**AVIS RELATIF À LA PROTECTION
CONTRE LES EVENTUELS EFFETS NOCIFS ET NUISANCES
PROVOQUÉS PAR LES RAYONNEMENTS NON IONISANTS
GÉNÉRÉS PAR DES ANTENNES ÉMETTRICES STATIONNAIRES**

Commune : MOUSCRON - Exploitant : TELENET GROUP

Référence exploitant : HT1972A

Rapport n° 69 / 2025

Figure 1 : Vue en plan des lieux de séjour et des points de contrôle

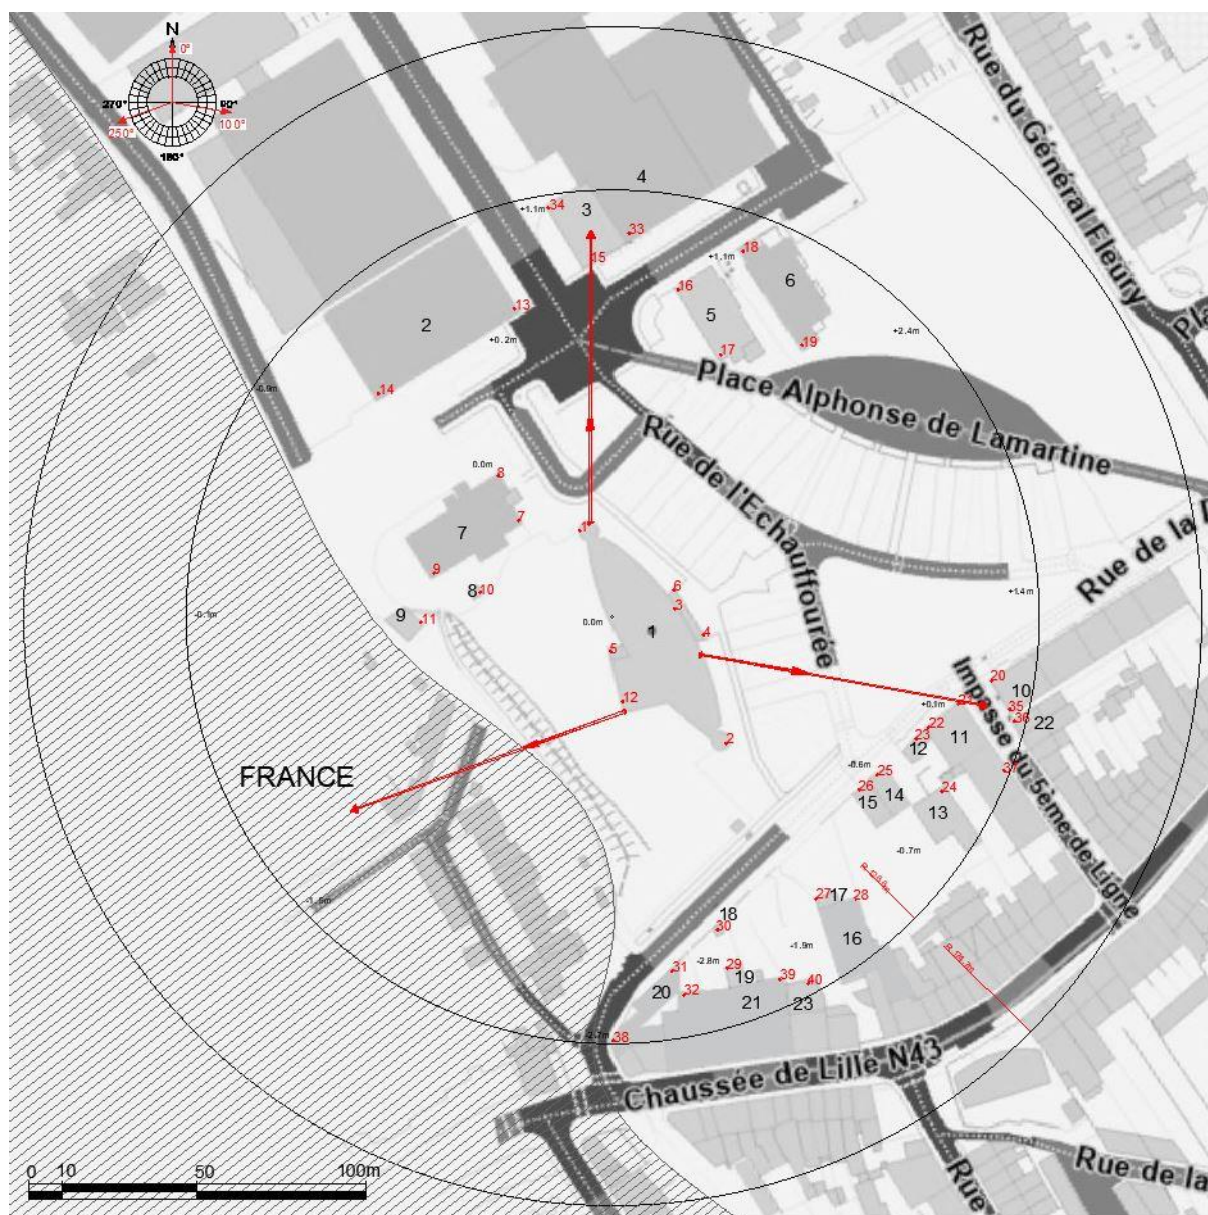
N° point de contrôle	LS	Atténuation (dB)	Indice d'exposition relatif à la limite par installation IE_i
25	14	3,0	0,979
22	11	3,0	0,945
16	5	3,0	0,925
15	3	3,0	0,915
21	11	3,0	0,894
26	15	3,0	0,869
13	2	3,0	0,860
17	5	3,0	0,847
33	4	3,0	0,738
20	10	3,0	0,699
34	3	3,0	0,658
35	10	3,0	0,632
36	22	3,0	0,632
2	1	3,0	0,622
37	11	3,0	0,573
24	13	3,0	0,545
18	6	3,0	0,506
23	12	3,0	0,474
19	6	3,0	0,371
9	7	3,0	0,347
28	16	3,0	0,313
14	2	3,0	0,279
27	17	3,0	0,263
11	9	3,0	0,253
40	22	3,0	0,130
38	20	3,0	0,118
39	21	3,0	0,108
32	21	3,0	0,083
29	19	3,0	0,081
31	20	3,0	0,080
7	7	3,0	0,077
8	7	3,0	0,076
30	18	3,0	0,074
1	1	3,0	0,062
10	8	3,0	0,057

En ce qui concerne les antennes de l'installation mentionnées dans le tableau 1, la distance maximale à laquelle la limite pourrait être atteinte, à l'extérieur, est égale à 163,7 m. S'il n'y a pas de LS à une distance inférieure, les antennes respectent forcément la limite d'immission.

Dans le cas des LS situés à l'intérieur des bâtiments, une atténuation d'obstacle est prise en compte et il en résulte que la distance maximale à laquelle la limite pourrait être atteinte se réduit à 115,9 m.

Les résultats de l'évaluation décrite au paragraphe 4 indiquent que les antennes émettrices stationnaires de l'installation faisant l'objet du présent avis ne produisent pas, dans un lieu de séjour, un rayonnement électromagnétique maximum supérieur aux limites fixées à l'article 4 du décret.

En conclusion, les antennes émettrices stationnaires faisant partie de l'installation référencée dans le paragraphe 2 et dont les caractéristiques techniques sont résumées dans le tableau 1 **respectent les limites d'immission** fixées à l'article 4 du décret du 8 décembre 2022 (M.B. du 16.12.2022) modifiant le décret du 3 avril 2009 relatif à la protection contre les éventuels effets nocifs et nuisances provoqués par les rayonnements non ionisants générés par des antennes émettrices stationnaires.
